Estudo de Impacte Ambiental da Unidade Industrial da BioAdvance no Porto da Figueira da Foz

Maio de 2026

O presente relatório é a resposta ao Pedido de Elementos Adicionais (PEA) no âmbito do processo de Licenciamento Único Ambiental N.º PL20260311002054 da BIOADVANCE-THE NEXT GENERATION, Lda., do Porto da Figueira da Foz.

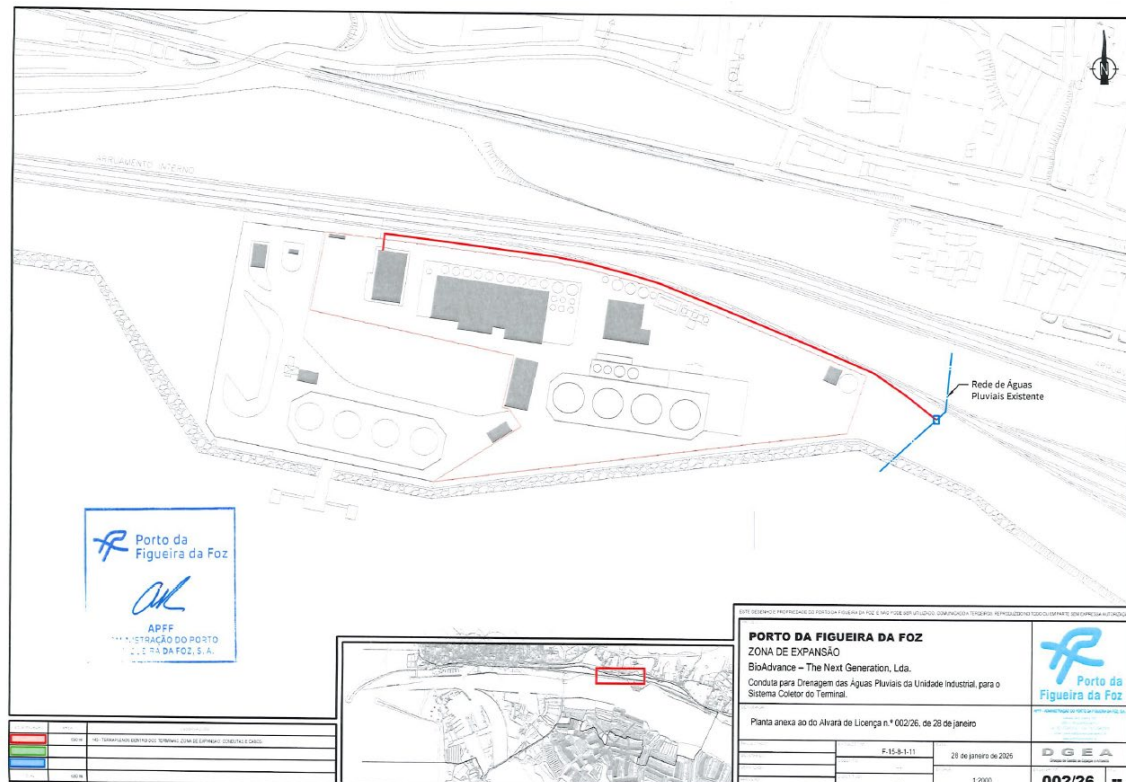
5) Corrigir o Quadro Q50A - ETAR Industrial do Formulário LUA, uma vez que este refere a existência de um “separador de óleos e gorduras” e o projeto contempla o tratamento das águas pluviais contaminadas através de dois separadores de hidrocarbonetos. Esta designação deverá ser igualmente suprimida dos restantes documentos, nomeadamente da Memória Descritiva.

A informação foi retificada na Memória do projeto - V2.

Foi realizada a correção do Quadro Q50A.

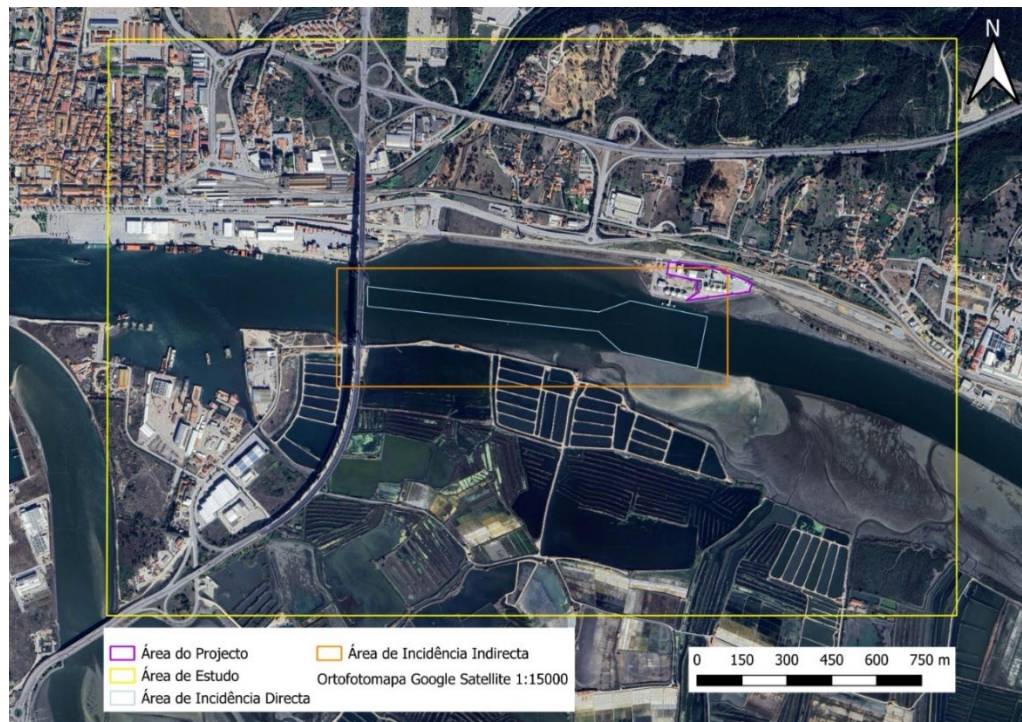
22) O RS refere (em diversos locais) que:

i. a rede de águas pluviais contempla a recolha e drenagem separativa das águas pluviais provenientes das coberturas dos edifícios/áreas cobertas, que são águas limpas e que são descarregadas para o coletor de águas pluviais do Porto (da Figueira da Foz), junto ao limite norte da unidade;

ii. as águas pluviais recolhidas nas áreas de circulação, são encaminhadas para dois separadores de hidrocarbonetos (n.º 14 da Carta 2 no Anexo I), sendo o efluente tratado também descarregado no coletor das águas pluviais;

iii. nas medidas de minimização existe uma que refere que o proponente irá solicitar a licença para a rejeição no solo, das águas pluviais tratadas nos separadores de hidrocarbonetos;

iv. a peça desenhada águas pluviais pavimentos apresenta as águas saídas dos separadores de hidrocarbonetos a descarregar no solo;

v. a peça desenhada águas pluviais edifícios - coberturas e traçado apresenta as águas pluviais procedentes das coberturas dos edifícios a descarregar no solo.

Apresentar clarificação sobre o destino final a dar às águas pluviais, (limpas e contaminadas), dado que em diferentes locais da documentação há informação contraditória.

- i) Ver resposta à Questão 6. O RS versão consolidada foi retificado
- ii) Trata-se de um lapso, a licença é para rejeição das águas pluviais no coletor - esta informação foi corrigida no RS consolidado.

iii) As peças desenhadas foram retificadas no RS Consolidado.

Figura 1 - Área do projeto e do POC Ovar-Marinha Grande.

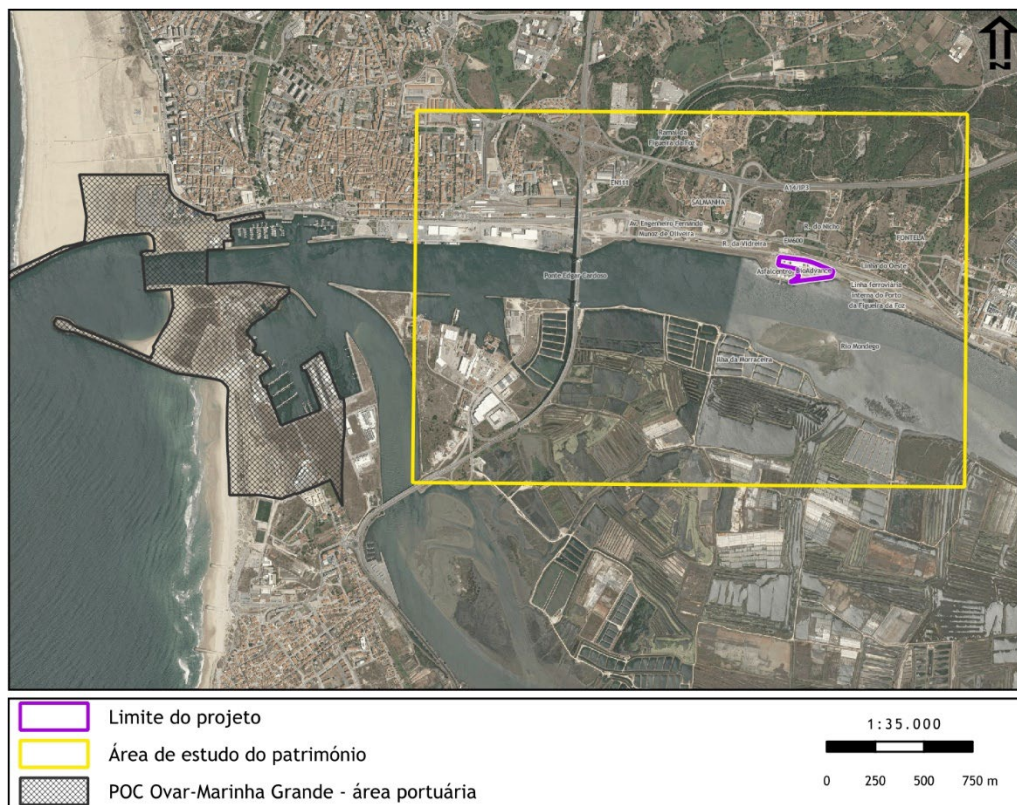
24) Incluir o Património Cultural na conformidade com os Instrumentos de Gestão Territorial (IGT), nomeadamente do Plano de Ordenamento da Orla Costeira (POOC).

O anterior Plano de Ordenamento da Orla Costeira (POOC) Ovar-Marinha Grande foi revogado pela Resolução do Conselho de Ministros n.º 112/2017, que aprova o Programa da Orla Costeira (POC) Ovar-Marinha Grande, atualmente em vigor. Este instrumento, em articulação com o Plano Diretor Municipal (PDM) da Figueira da Foz e com o Plano de Gestão da Região Hidrográfica (PGRH) do Mondego, constitui o quadro de referência para a avaliação territorial da área em estudo.

No entanto, a área de estudo do fator Património não abrange a área do POC (ver Figura 1).

Figura 1: Extrato da planta nº 24 TF 1342 08 com indicação dos pontos de rejeição dos 2 separadores de hidrocarbonetos - setas a vermelho;

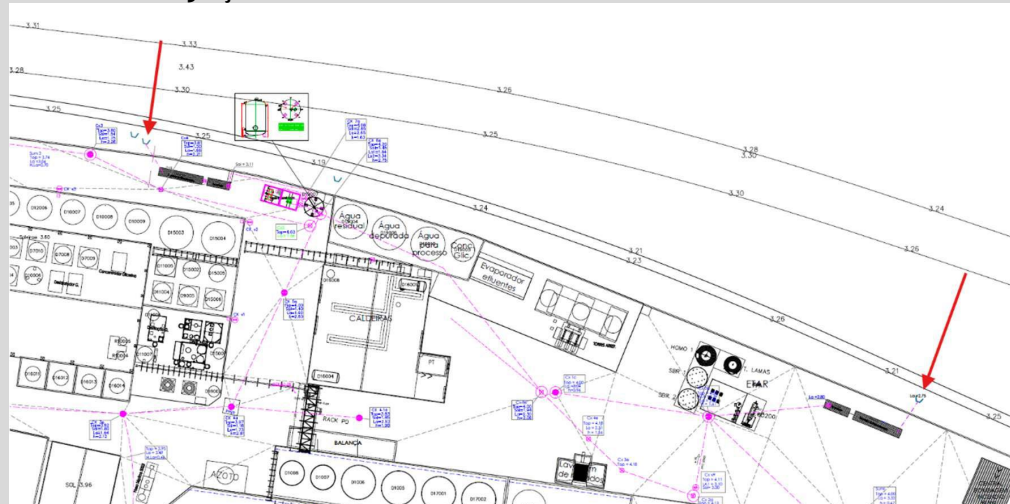
1) A rede de drenagem identificada na planta "4b. Planta dos pavimentos (02_250811_TF_PluviaisPavimentosNC)" é referente à drenagem dos pavimentos que é tratada em 2 separadores de HC e apresenta 2 pontos de descarga a norte do estabelecimento, conforme figura 1.

Esclarecer o facto de, se se trata de "águas não contaminadas" a razão pela qual são tratadas em separadores de hidrocarbonetos; existe pedido de licenciamento destas duas rejeições?
